**Avis délibéré de la Mission Régionale d'Autorité environnementale
de Nouvelle-Aquitaine
relatif au projet de parc photovoltaïque au lieu-dit Puy de la
Bessade dans les communes d'Égletons et de Darnets (19)**

n°MRAe 2024 APNA58

dossier P-2024-15402

Figure 36 : Schéma en coupe transversale d'une lisière pluristratifiée.

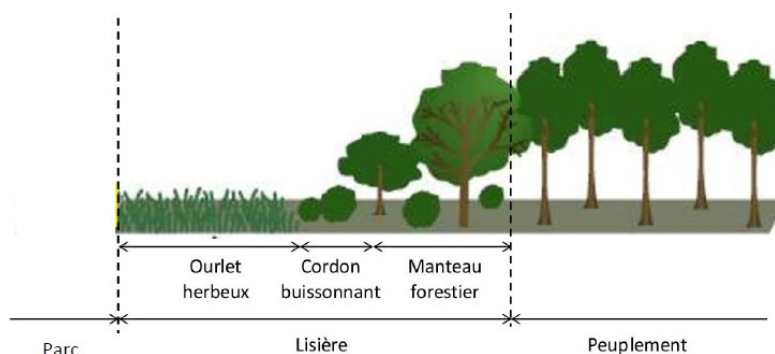
Le projet prévoit par ailleurs des lisières végétales sous forme de bandes de 30 mètres qui ceinturent les secteurs du parc afin de limiter l'ombrage des peuplements forestiers (figure 36 de l'étude d'impact page 381).

La MRAe recommande d'apporter des précisions sur l'aménagement des pourtours des quatre secteurs équipés de panneaux, en permettant de visualiser les emprises des différents dispositifs prévus (piste circulaire d'exploitation, clôture grillagée, bande externe de défense incendie, lisière pluristratifiée), ce que ne permettent pas à ce stade les documents graphiques présentés.
